**UMWELTVERTRÄGLICHKEITSPRÜFUNG
IM VEREINFACHTEN VERFAHREN**

**Energiepark Bruck/Leitha GmbH;
Windpark RAP**

**TEILGUTACHTEN
SCHATTENWURF UND EISABFALL**

Im Auftrag: Amt der NÖ Landesregierung, Abteilung Umwelt- und Anlagenrecht,
WST1-UG-87

Abbildung 2: Auftreffwahrscheinlichkeit von Eisfragmenten; Enercon E160 EP5 E3 (RAP-01)

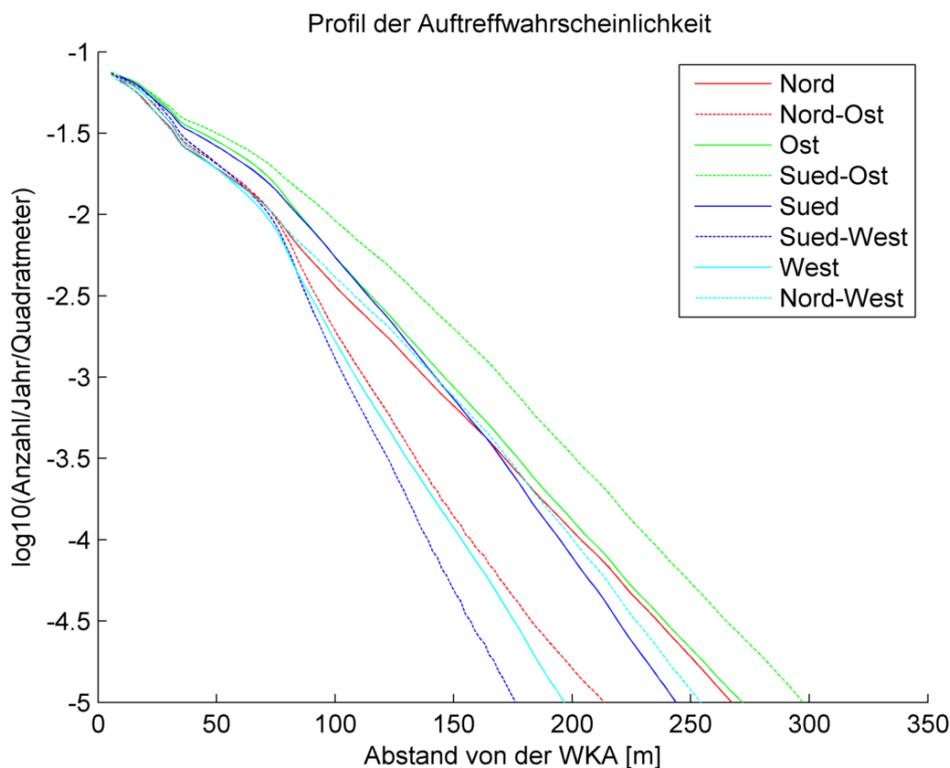
Die zitierte Straße verläuft östlich in einem minimalen Abstand von ca. 330 m zur nächstgelegenen gegenständlichen Windkraftanlage „RAP-01“. Wie in Abbildung 2 ersichtlich, befindet sich die Fahrbahn außerhalb der relevanten Auftreffwahrscheinlichkeit von 10^{-5} pro Jahr.

Die B211 befindet sich außerhalb der relevanten Eisabfallbereiche der gegenständlichen Windkraftanlagen.

Abbildung 7: Immissionspunkte und Windkraftanlagen im Untersuchungsbereich

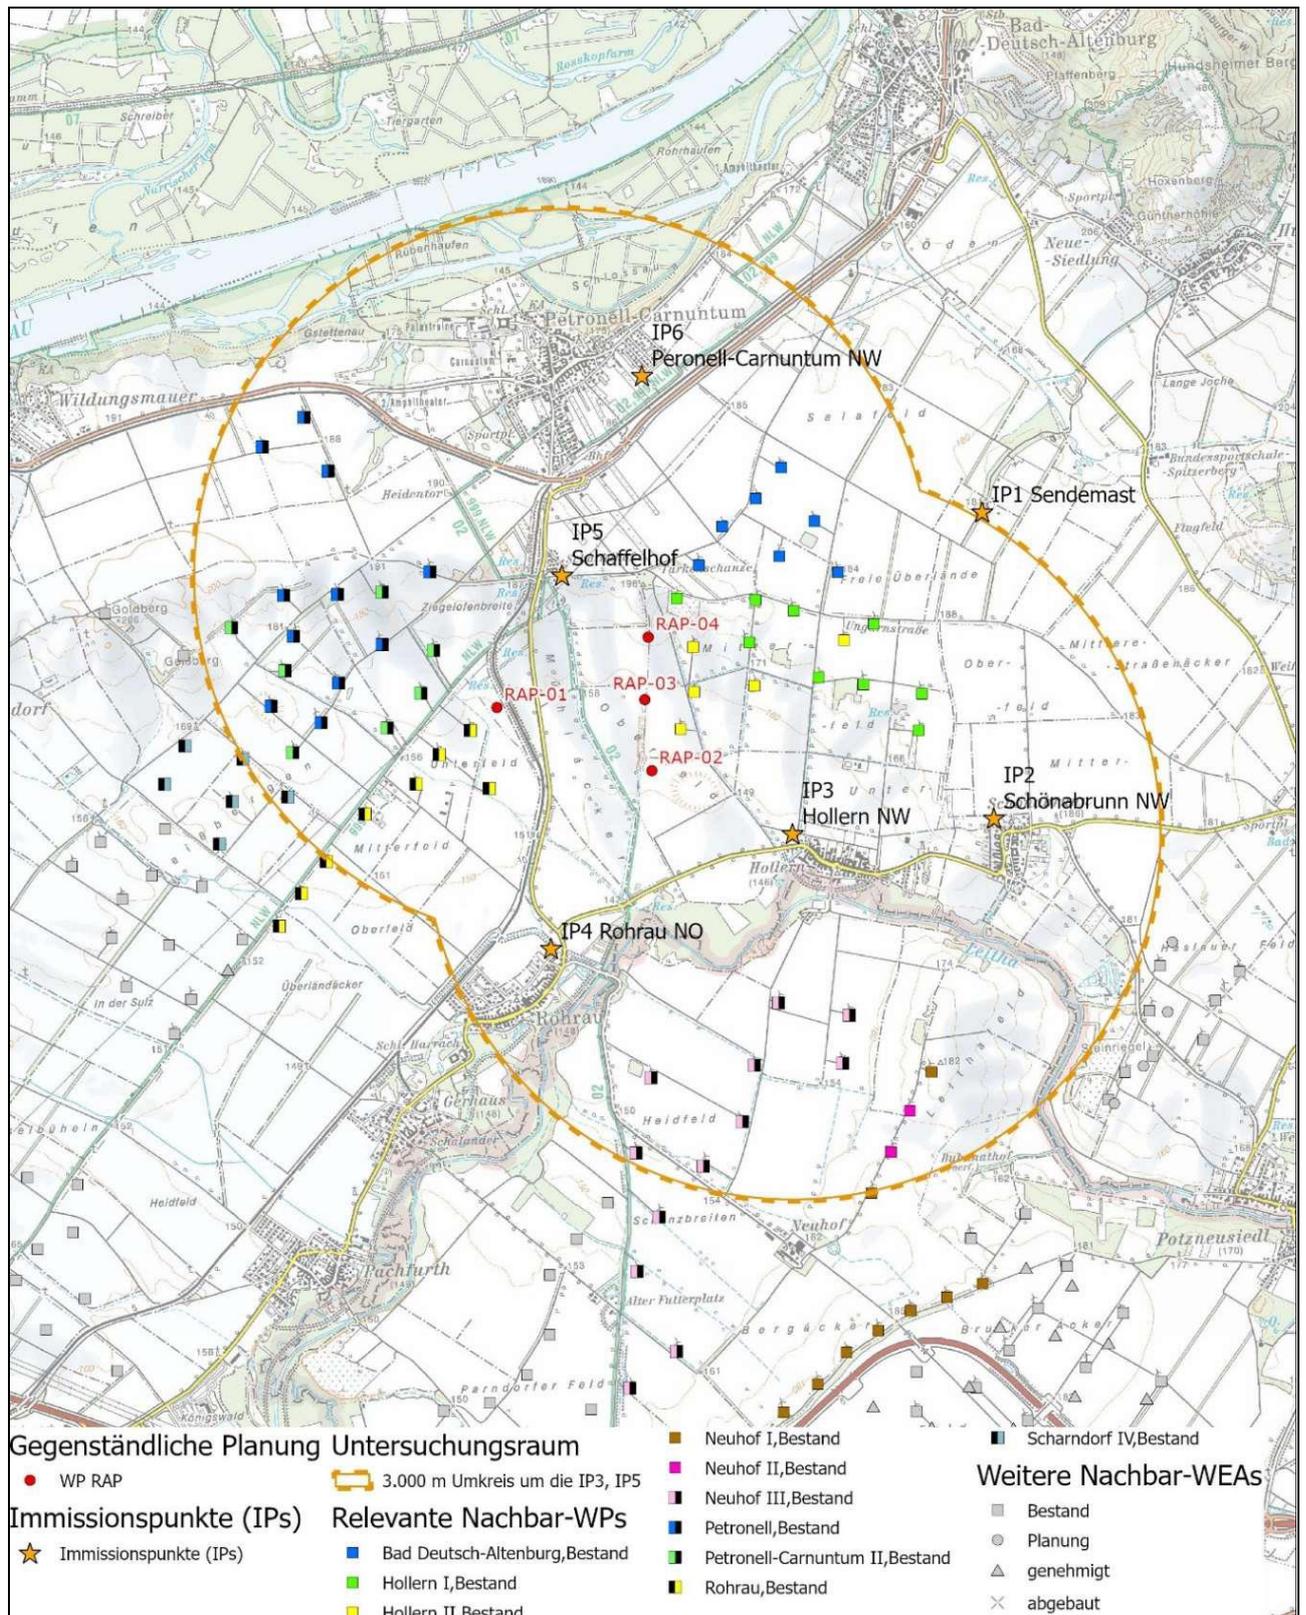
In Tabelle 5 sind die Summenbelastungen angegeben. An den beiden Immissionspunkten „IP3 Hollern NW“ und „IP5 Schaffelhof“ wurde jeweils eine Überschreitung der Richtwerte von 30 Stunden pro Jahr und 30 Minuten pro Tag prognostiziert.

Aus Tabelle 4 (Vorbelastung) ist zu erkennen, dass am Immissionspunkt „IP3 Hollern NW“ nur die gegenständlichen Windkraftanlagen Schattenwurf verursachen. Die Richtwertüberschreitungen (siehe Tabelle 5) an diesem Immissionspunkt sind daher dem Windpark „RAP“ zuzuschreiben.

Am Immissionspunkt „IP5 Schaffelhof“ ist bereits in der Bestandssituation das Schattenwurfkontingent ausgeschöpft. Der gegenständliche Windpark „RAP“ darf an diesem Immissionspunkt daher keine weiteren Schattenimmissionen verursachen.

1. Durch geeignete Parametrisierung einer Schattenwurfberechnung ist sicherzustellen, dass die Richtwerte von maximal 30 Stunden pro Jahr (8 Stunden pro Jahr bei Berücksichtigung der tatsächlichen Sonneneinstrahlung) und maximal 30 Minuten pro Tag an periodischen Schattenwurf am Immissionspunkt „IP3 Hollern NW“ eingehalten werden.

Am Immissionspunkt „IP5 Schaffelhof“ dürfen ausgehend vom gegenständlichen Windpark keine Schattenimmissionen verursacht werden.
